Основной блок

Версия 2.38.0

Добавлена функция "Умный климат"

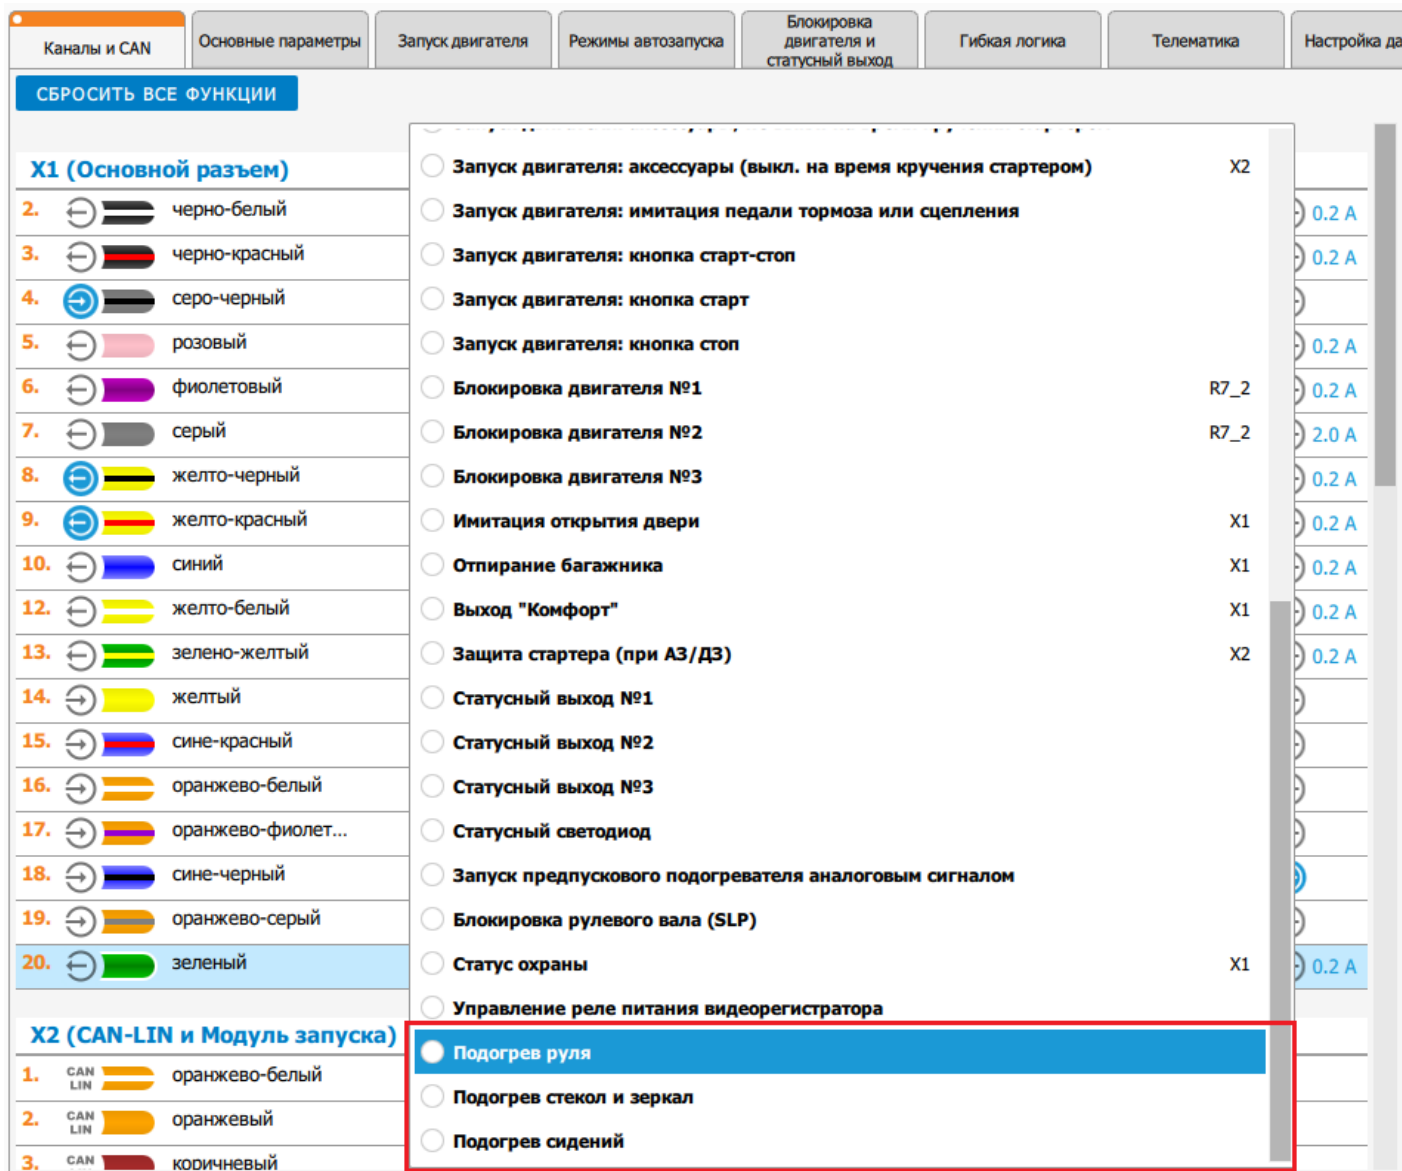
Выбранные функции "Умного климата" будут включены во время дистанционного запуска и во время автоматического запуска по будильнику. Перечень доступных настроек зависит от комплектации автомобиля и доступности управления функциями через CAN. Список поддерживаемых функций доступен на can.starline.ru. Необходимо настроить соответствующие функции в интерфейсах CAN или каналах.
